ZMĚNOVÝ LIST**Veřejná zakázka na dodavatele expozic NZM Valtice**

Odborné stanovisko ke změně stropu expozice podsbírek NZM Valtice.

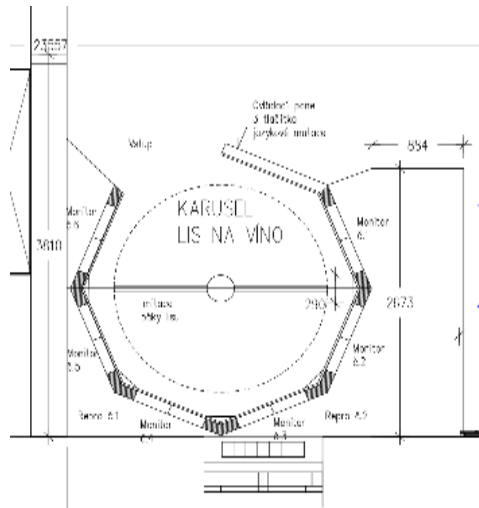
2) Nerezový materiál je kvalitnější, trvanlivější a vizuálně přitažlivější. Realizátor také vyšel vstříc požadavkům investora a doplnil vitríny o uzamykatelné, prachotěsné otevíratelné části, které zabraňují neoprávněné manipulaci se sbírkovými předměty a umožní bezpečnější výměnu vystavených exponátů bez nutnosti použít speciální nářadí a pomůcky.

Nejedná se o změnu položek, ale o vylepšení funkčnosti umožňující lepší zacházení se sbírkovými předměty, které nemá vliv na cenu. (Vitríny byly odsouhlaseny na KD19 - viz zápis níže)

32.1	Dodavatel Expozice předložil Investorovi výkresovou dokumentaci vitrín, které byly odsouhlaseny Projektantem Expozice před zahájením výroby. KD33: Dodavatel Expozice potvrzuje termín předání dokumentace 22. 1. 2019 KD35: nepředáno, bude projednáno 29.1.2019 KD37 : vitríny jsou kompletně odsouhlaseny (panu Dvořáčkovi, Sundrive) , Sundrive předal do výroby	Dodavatel Expozice	Vypouští se
------	---	-----------------------	----------------
